INFORME DE ORIENTACIÓN DE OFICIO N° 10397-2024-CG/GRPI-SOO

ORIENTACIÓN DE OFICIO
MUNICIPALIDAD DISTRITAL DE SALITRAL
SALITRAL, SULLANA, PIURA

"VERIFICACIÓN DEL CUMPLIMIENTO DE LAS CONDICIONES DE ACCESIBILIDAD UNIVERSAL EN ÁREAS DE ATENCIÓN AL PÚBLICO, DE LA MUNICIPALIDAD DISTRITAL DE SALITRAL, EN EL MARCO DE LA NORMA TÉCNICA A.120"

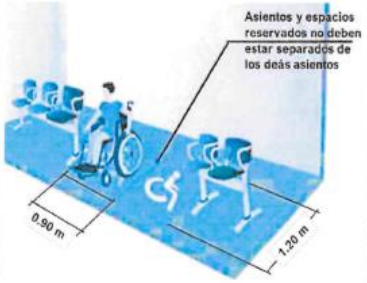
16	NT A.120 Art 11, literal b). RNE aprobado con D.S. n.° 011-2006-VIVIENDA y modificaciones.	De ser afirmativo, responder la pregunta 17. De ser negativo, responder **"NO APLICA"** a las preguntas 17, 18 y 19, 20 y pasar a la pregunta 21. **En al área de atención al público ¿Existe una zona de espera?** *Obtener una imagen fotográfica.*		SI (X) NO ( )	
17	NT A.120 Art 11, literal b). RNE aprobado con D.S. n.° 011-2006-VIVIENDA y modificaciones.	*(Responder de ser afirmativa la pregunta 16)* *De ser afirmativo, responder las preguntas 18, 19 y 20.* *De ser negativa, responder "no aplica" las preguntas 18, 19 y 20. y pasar a la pregunta 21.* **¿En la zona de espera, existe un espacio reservado para silla de ruedas?** Obtener una imagen fotográfica de la zona de espera sin el		SI ( ) NO (X) NO APLICA ( )	
18	NT A.120 Art 11, literal b). RNE aprobado con D.S. n.° 011-2006-VIVIENDA y modificaciones	*De ser negativa, la pregunta 17, responder "NO APLICA".* *De ser afirmativa la pregunta 17:* **¿Las zonas de espera cuentan con un espacio reservado para silla de ruedas de min. 0.90m x 1.20m?**
